Planfeststellungsbeschluss für die Errichtung und den Betrieb einer Rohrfernleitungsanlage zum Transport von gasförmigem Kohlenmonoxid von Köln-Worringen bis nach Krefeld-Uerdingen der Firma Bayer MaterialScience AG (BMS) vom 14.02.2007, Az. 541 / 8 – BIS

hier: Planänderung durch Anpassung der Druckprüfungsabschnitte

**Änderung der Druckprüfungsabschnitte im Baulos 1
Trassenabschnitt km 0,508 – km 36,05**

**Änderung der Druckprüfungsabschnitte im Baulos 2
km 36,05 – km 66,60**

1. Druckprobenabschnitt - CO-Leitung Baulos 1

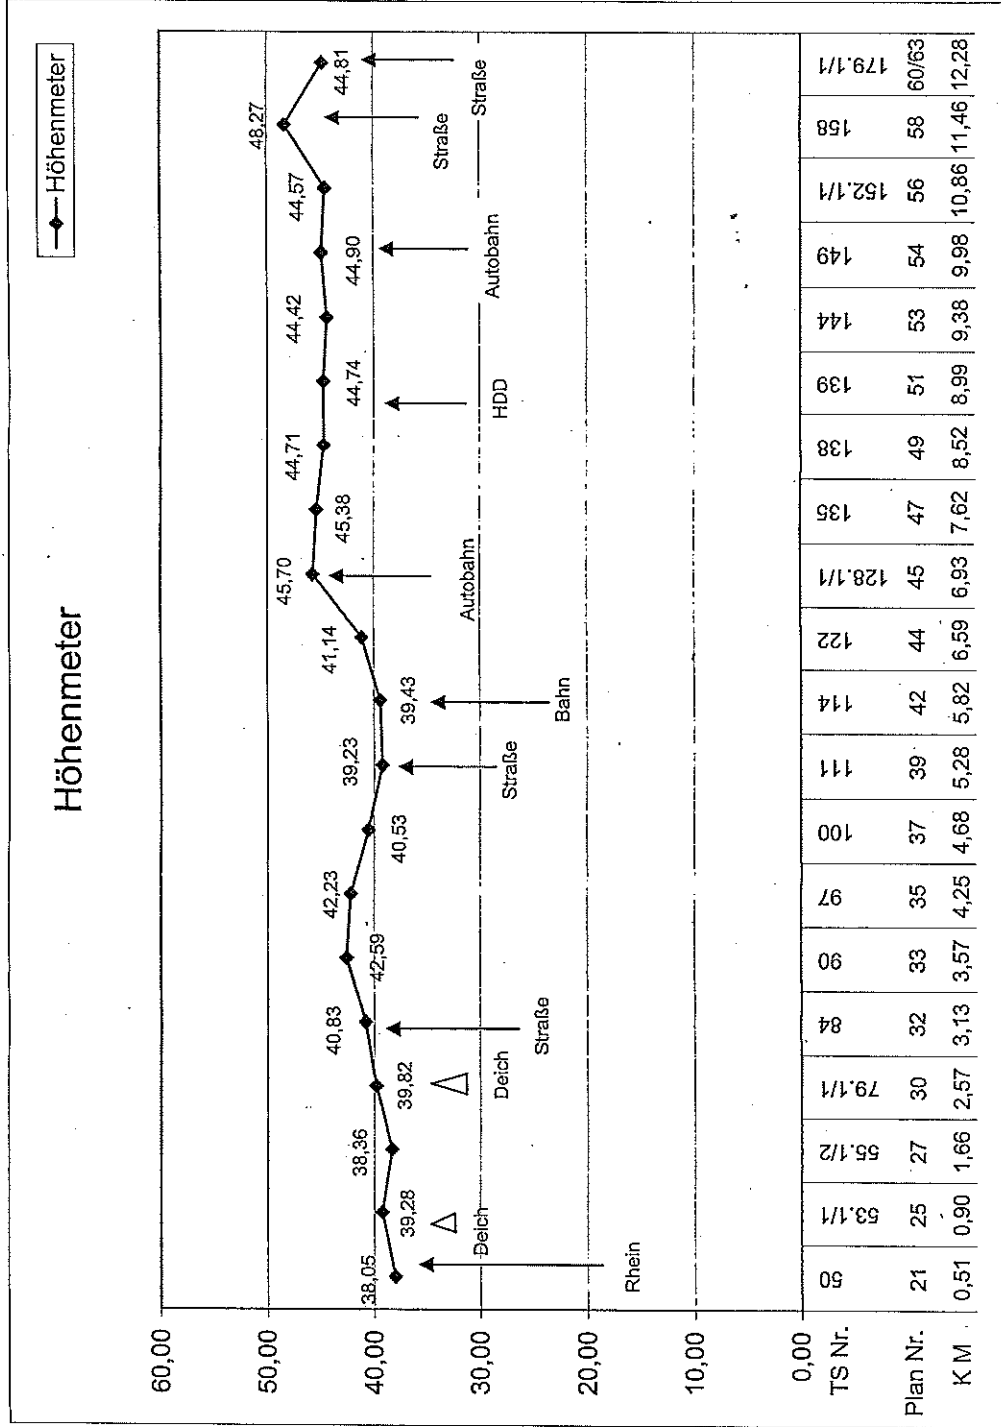
Tab. 2 Übersicht der aktuell geplanten Druckprüfungsabschnitte (Baulos 1)

DP-Abschnitt	Kilometrierung Baulos 1 (Trassen-km) Abschnittslänge	Von	Bis
DP 1	km 0,508 - km 12,28 (11,77 km)	Chemiepark Dormagen (Köln-Worringen)	Langenfeld-Berghausen
DP 2	km 12,28 – km 23,03 (10,75 km)	Langenfeld-Berghausen	Hilden-Loch
DP 3	km 23,03 – km 36,05 (13,02 km)	Hilden-Loch	Ratingen-Hasselbeck

Druckprüfungsabschnitt	Trassen-km	Länge	Volumen
DP 1	0,508 - 12,28	11,77 km	ca. 634 m ³
DP 2	12,28 – 23,03	10,75 km	ca. 579 m ³
DP 3	23,03 – 36,05	13,02 km	ca. 701 m ³

Gez. VB Kroll Datum 11.12.2007	Planinhalt Übersichtsplan Bauilos 2 von km 36.05 bis km 48.06 Längenschnitt mit Druckprüfungsabschnitten
Maßstab 1:25000	Graphischer Maßstab 1 : 1
Freigabe Reisinger Datum 13.12.2007	Plan-Nr. 05.19.00.LS.25000.01

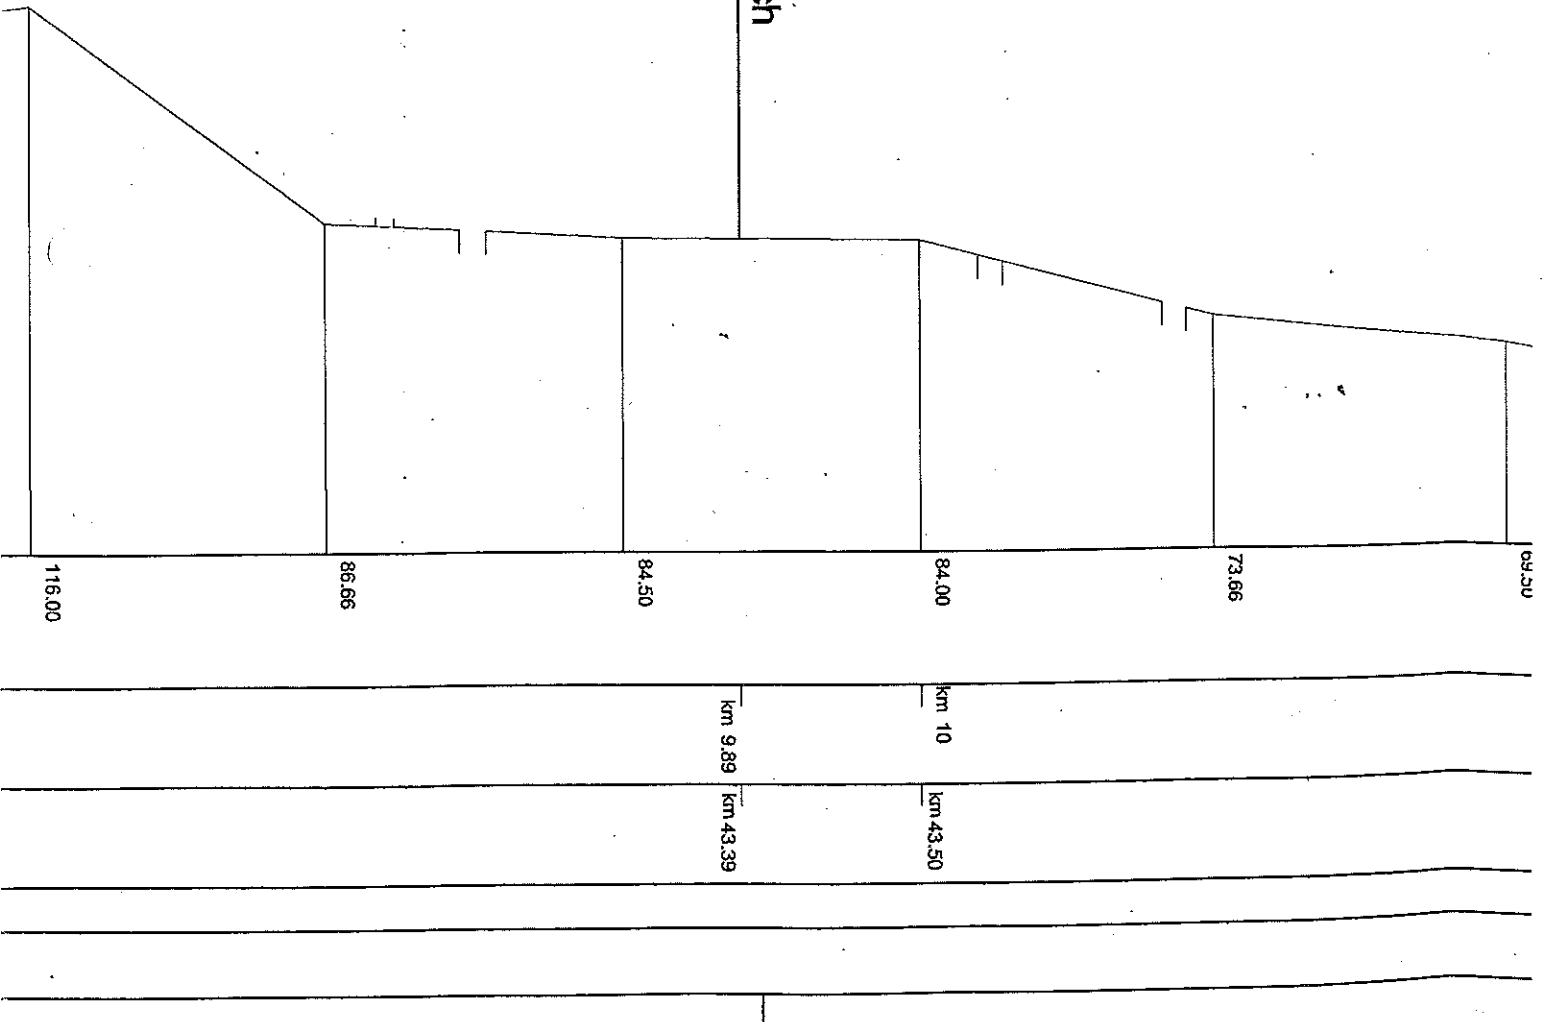
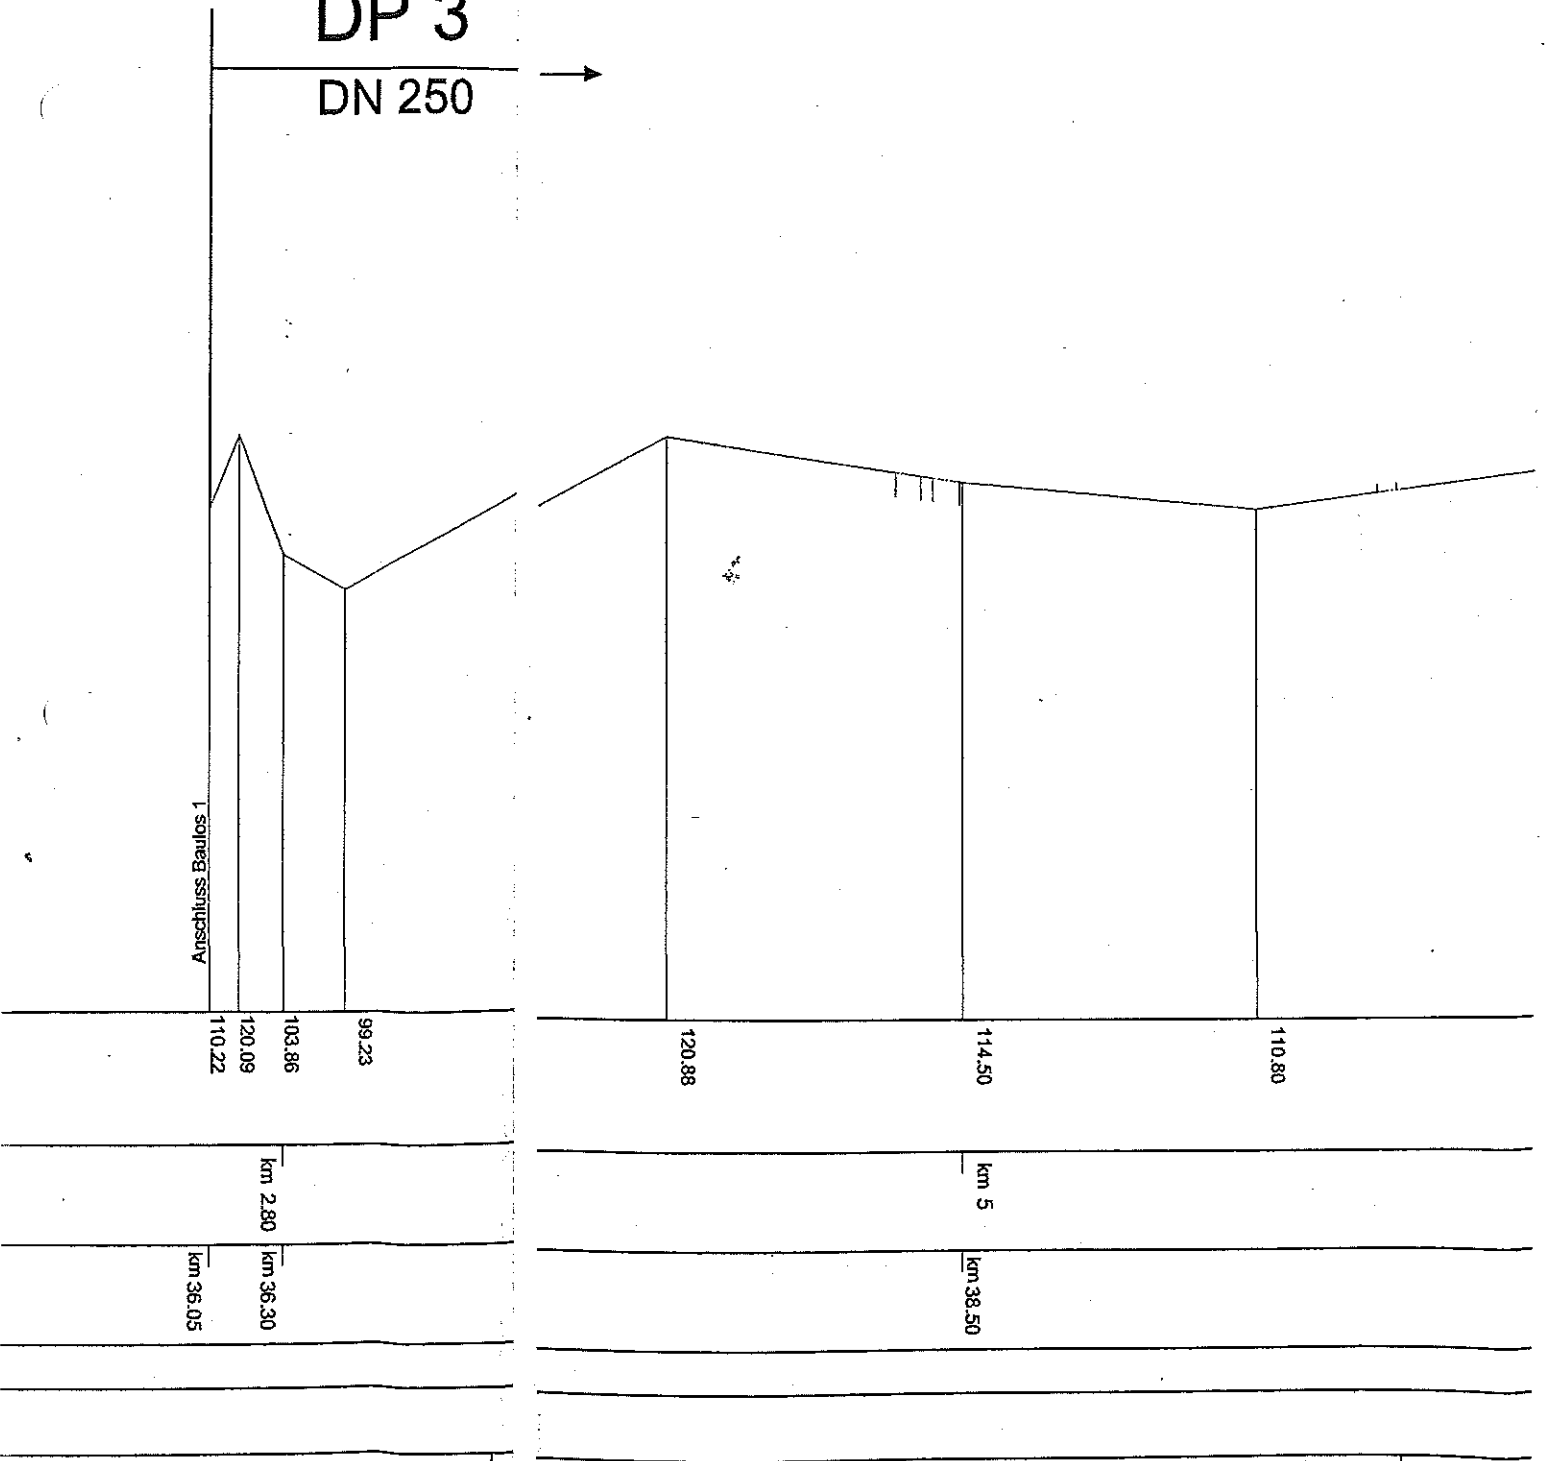
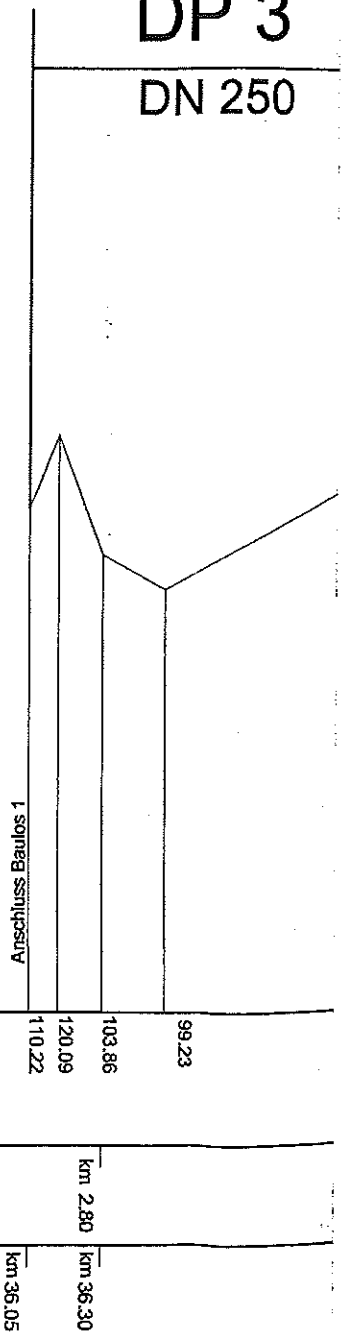
Tab. 2 Übersicht der aktuell geplanten Druckprüfungsabschnitte (Baulos 2)

DP-Abschnitt	Kilometrierung Baulos 2 (Trassen-km) Abschnittslänge	Von	Bis
DP 3	km 36,05 - km 43,39 (7,34 km)	südlich Beginn Parallellage mit Erdgasleitung DN 500 in Düsseldorf-Hubbelrath G 136 / LBP 145	Dickelsbach im Stadtwald Ratingen G 157 / LBP 173
DP 2	km 43,39 – km 56,29 (12,9 km)	Dickelsbach im Stadtwald Ratingen G 157 / LBP 173	Duisburg-Huckingen, Koenenkampweg G 242 / LBP 279a
DP 1	56,29 – 66,60 (10,31 km)	Duisburg-Huckingen, Koenenkampweg G 242 / LBP 279a	Station Rheinhausener Straße (L 473 n), Chemiepark Krefeld-Uerdingen G 275 / LBP 319a

Druckprüfungsabschnitt	Trassen-km	Länge	Volumen
DP 1	56,29-66,60	10,31 km	ca. 555 m ³
DP 2	43,39 – 56,29	12,90 km	ca. 694 m ³
DP 3	36,05 – 43,39	7,34 km	ca. 395 m ³
